Résumé du rapport des experts sur les projets de reconstitution du Pont du Mont-Blanc.

Experts : MM. Dr W. Ritter et F. Schüle, professeurs à l'Ecole polytechnique de Zurich ; Alph. Vautier, ingén., à Lausanne.

Fig. 1. — Projet Autran.

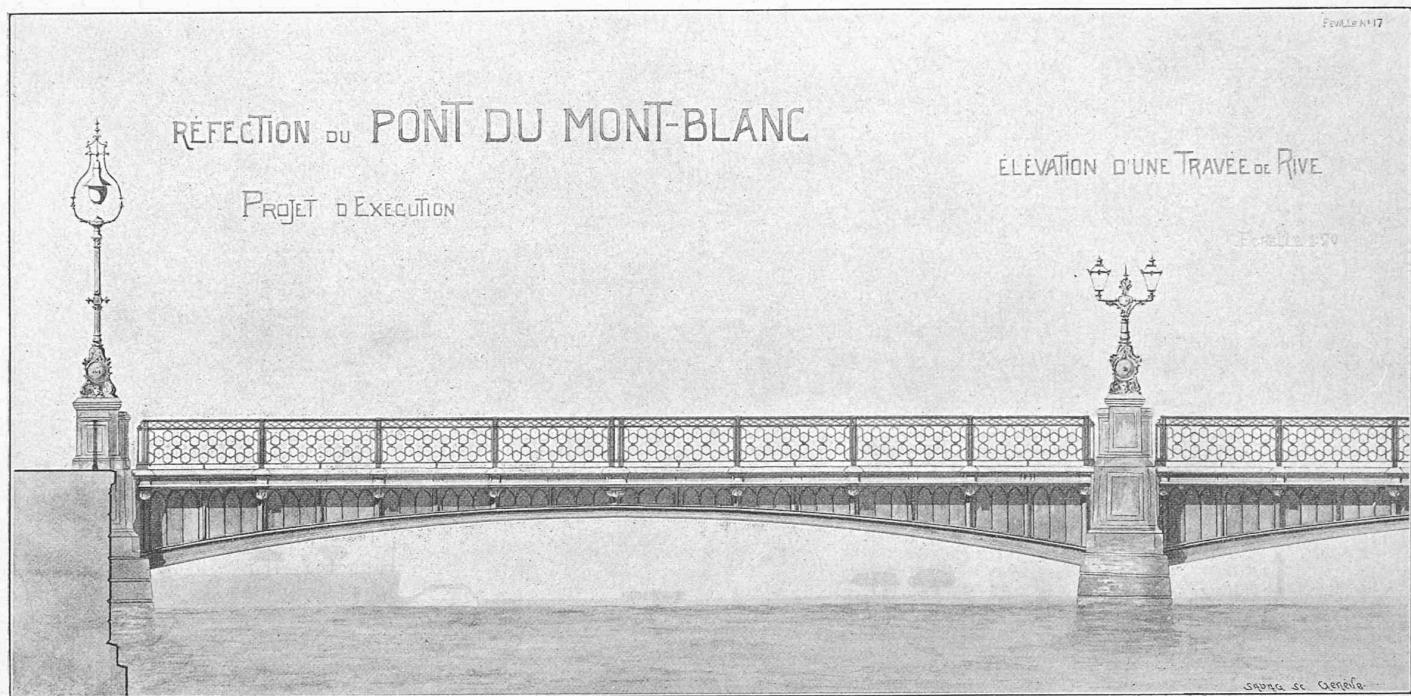
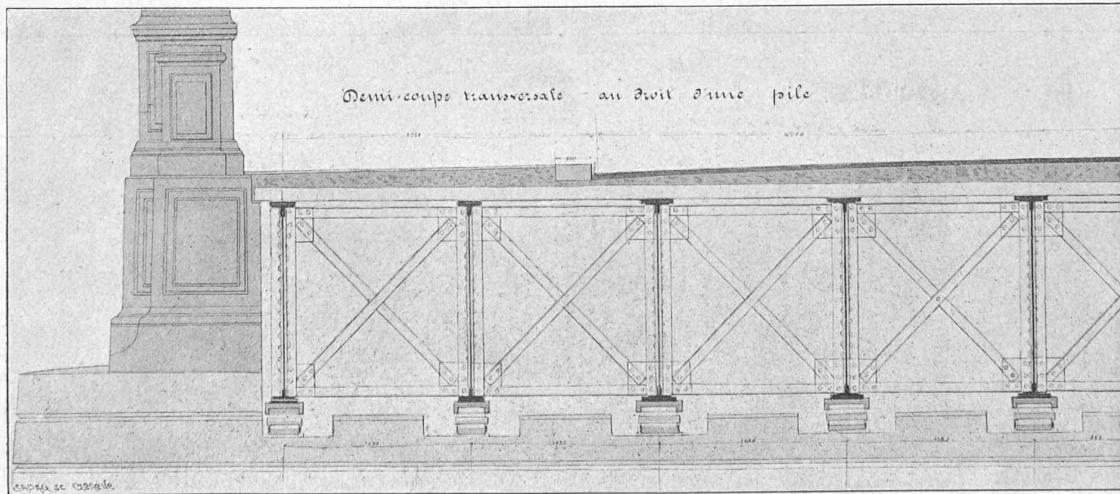
L'étude très soignée et la grande simplicité du projet permettrait d'exécuter la reconstruction sans aléa et sans craintes par rapport aux piles et culées.

Cependant il serait bon d'y faire quelques modifications importantes.

Dans une poutre continue ce sont toujours les travées extrêmes qui exigent le plus de métal, plus spécialement lorsque la hauteur disponible au milieu est si faible.

En coupant la poutre sur les piles 4 et 8 on a six travées extrêmes au lieu de deux, ce qui augmente le poids de l'ouvrage sans augmenter sa résistance.

En outre il faut aussi prévoir 4 joints de dilatation au lieu de deux ou même d'un seul en fixant la poutre sur une culée. Les joints actuellement prévus auraient un jeu de 26 mm. qui serait porté à 39 ce qui ne présente pas de difficulté en supprimant les joints sur pile.

L'écartement de 1^m,67 est trop faible pour une bonne utilisation du métal, il est trop fort pour les zorès prévus. En outre cet écartement ne permettrait pas d'établir convenablement le couronnement des piles et laisserait une saillie insuffisante pour le bon aspect de l'ouvrage.

« Malgré le calcul conscientieux et laborieux des poutres continues par la méthode Bertrand et Fonvillant, les résultats obtenus manquent de précision, cette méthode ne se prêtant

pas bien à ce cas. Il y aurait lieu de revoir tout le calcul par la méthode graphique plus exacte et plus expéditive de M. le prof. Ritter, ce qui entraînerait une répartition un peu différente des semelles.

» Bien que les travées du pont du Mont-Blanc soient faibles et que l'amplitude des vibrations soit par cela même très réduite, il convient de remarquer que la faible hauteur des poutres au milieu de la portée ($\frac{1}{30}$ de celle-ci) et les appuis sur rouleaux, feront vibrer le pont quand des charges un peu lourdes y circuleront; nous n'estimons pas du reste que cela puisse avoir des conséquences fâcheuses pour sa bonne conservation.

» L'entretien des appuis très bas sera assez difficile; les plaques supérieures de ces appuis sont trop affaiblies par l'évidement où pénètre la saillie de la plaque de dessous.

» Dans le cas où cet ouvrage serait exécuté, nous recommanderions le remplacement des fers zorès par une dalle en béton armé, dans laquelle les fers sont entièrement à l'abri de la rouille.

En outre un remaniement du projet dans le sens indiqué permettrait une économie sur le poids de fers prévu et augmenterait la rigidité des travées 4, 5, 8 et 9.

Projet Poujoulat, B.

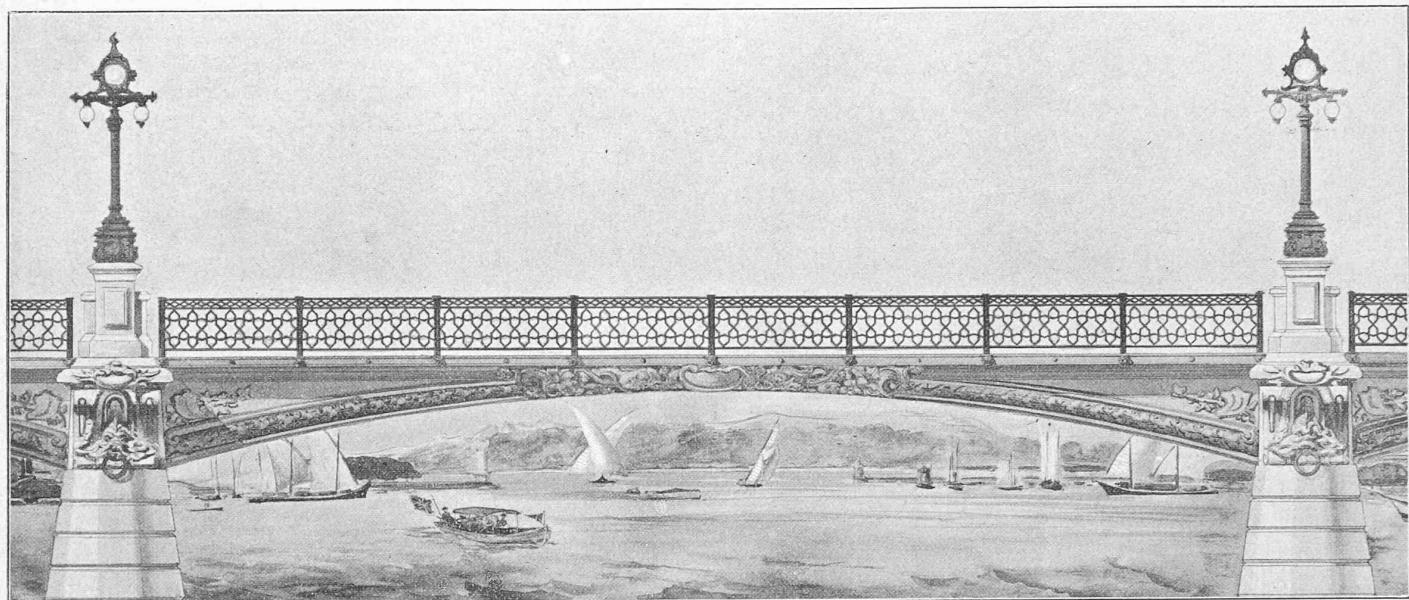
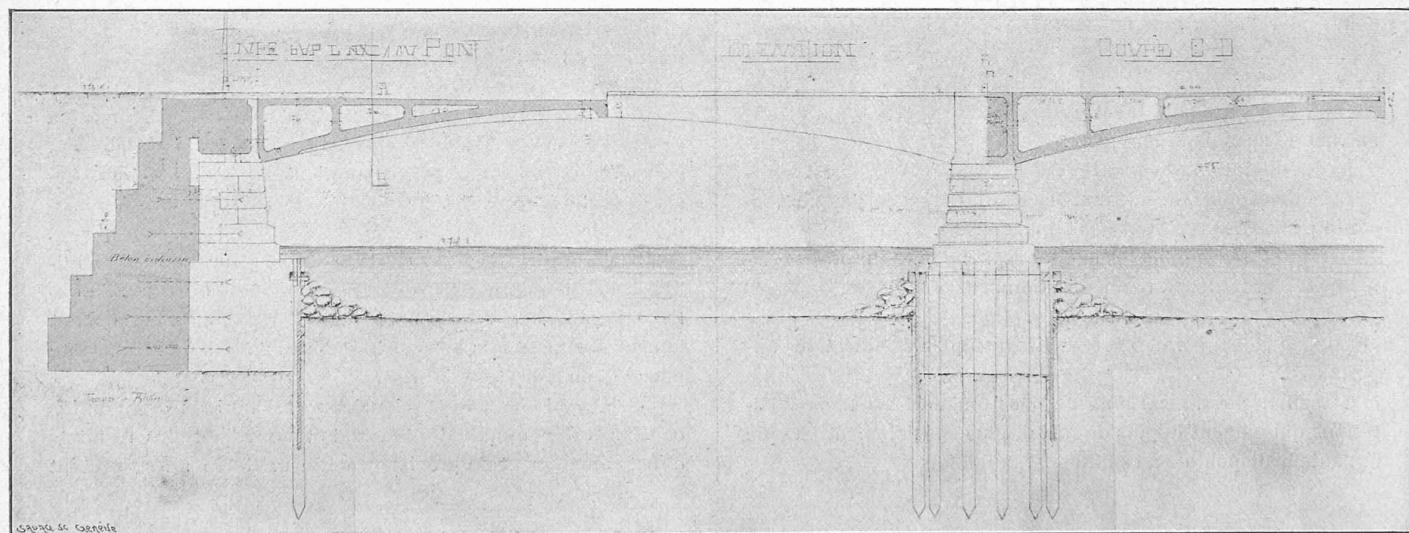
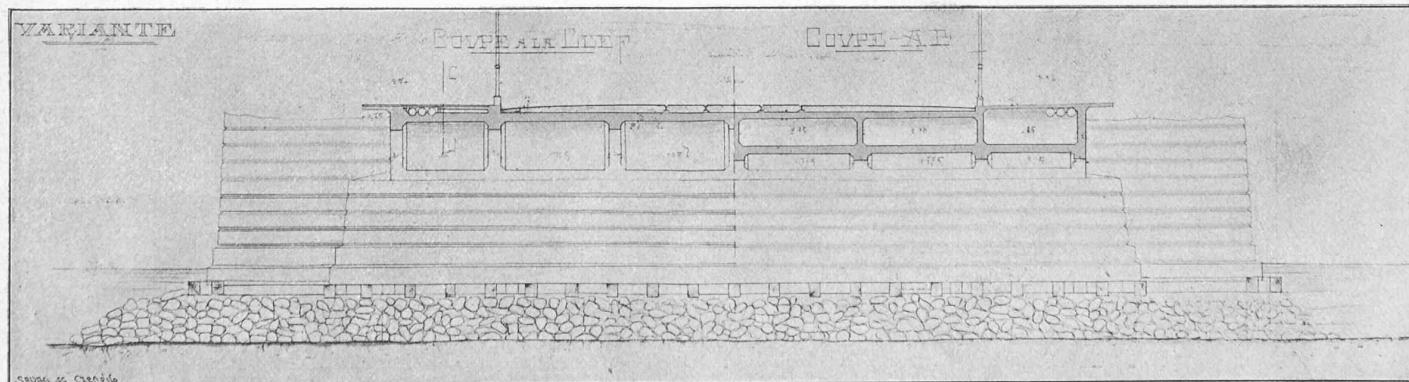
Les défauts signalés au projet A n'affectent pas ce second projet. Les 3 articulations supprimant les effets fâcheux de la température et du retrait.

D'autre part ce projet pourrait subir quelques modifications utiles :

Les calculs de la dalle demanderaient à être revus dans le sens d'une sécurité plus grande.

Il vaudrait mieux rapprocher un peu les nervures longitudinales de manière à mieux répartir la charge sur toute la voûte. D'autre part les parois transversales pourraient être ajoutées.

La cage en béton armé placée sur les piles devrait être laissée vide de manière à permettre la visite de l'ouvrage.

Le détail des rotules n'est pas bien clair, leur conception paraît judicieuse sauf quelques petits détails, mais il est difficile de se prononcer sur un simple dessin.

Il faudrait que l'auteur fasse faire des essais de charge d'un ou plusieurs modèles de rotules jusqu'à écrasement, c'est à lui d'étudier plus à fond son système et de faire procéder à des essais enlevant toute crainte au sujet de l'application en grand de son idée.

« Les encorbellements supportant le bord du trottoir et le garde-corps sont très maigres et n'inspirent pas toute sécurité contre des fissures et pour une attache sérieuse du garde-corps. Nous conseillerions si ce projet devait être remanié de donner un peu plus de largeur à la voûte de façon à diminuer ces saillies. Il y aurait aussi avantage au point de vue de l'aspect à soutenir plus directement, sur les avant-corps des piles, les massifs recevant les socles des candélabres ».

Il y aurait aussi lieu d'abaisser la naissance des voûtes en enlevant une assise des piles, ce qui améliorerait le surbaissement, déchargeant ainsi les piles, sans changer la hauteur libre pour la navigation dans la partie médiane.

» **Le projet Poujoulat B** serait le meilleur comme système dès que l'on fait abstraction des réserves présentées au sujet de la solidité des fondations de piles. Non seulement le projet devrait être remanié et complété par les plans et calculs les plus complets, mais l'entrepreneur aurait à fournir toutes les justifications jugées utiles au sujet du système nouveau d'articulations qu'il propose. L'auteur du projet et l'entrepreneur n'étant pas connus comme ayant personnellement exécuté des travaux importants de ponts, il y aurait lieu d'être particulièrement sévère quant à la marche et au programme des travaux. L'offre faite par un des concurrents d'offrir une garantie de dix ans devrait être imposée à celui qui exécuterait le pont en béton armé.

Fig. 6. — Projet Cuénod.

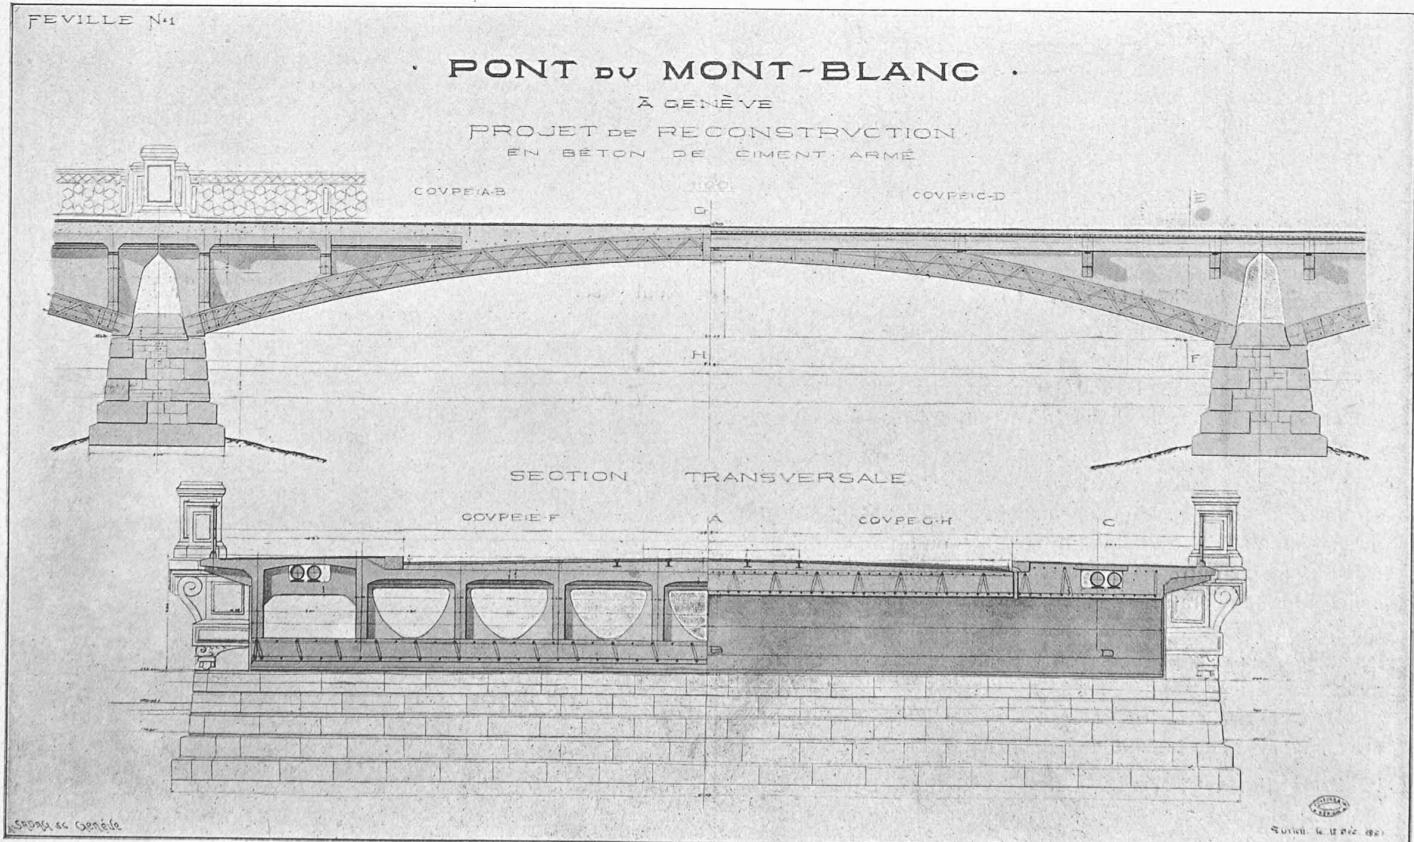
» Le projet ne donne pas le détail de la transformation nécessaire des culées pour qu'elles puissent recevoir la poussée ».

Chaque travée indépendante peut subir les effets de la température et du retrait grâce aux articulations ; il serait peut-être préférable de placer une troisième articulation au milieu pour faire disparaître complètement ces effets.

Les calculs ne sont qu'approchés et les articulations sont d'une construction un peu difficile.

A part cela le projet est bon et bien présenté.

Il y aurait peut-être lieu de rapprocher un peu le caniveau du bord intérieur du trottoir.

» **Le projet Cuénod** donne lieu à la même réserve au sujet des piles et culées que le précédent; c'est, des ponts en béton armé, celui qui se préterait le mieux et sans modification importante à une exécution immédiate. Muni d'une articulation à la clef il serait encore préférable. Les conditions de hauteur pour la navigation ne sont pas sensiblement modifiées, pas davantage le niveau actuel de la chaussée. Les réserves faites ci-dessus pour les précautions à prendre pour l'exécution sont également applicables à ce projet. Si le prix, comparé à celui du pont précédent, est sensiblement plus élevé, il ne faut pas oublier de mentionner qu'il correspond à une quantité plus considérable de béton armé, ce qui est en partie nécessité par les tensions supplémentaires, à prendre en considération, provoquant des variations de la température et du retrait.
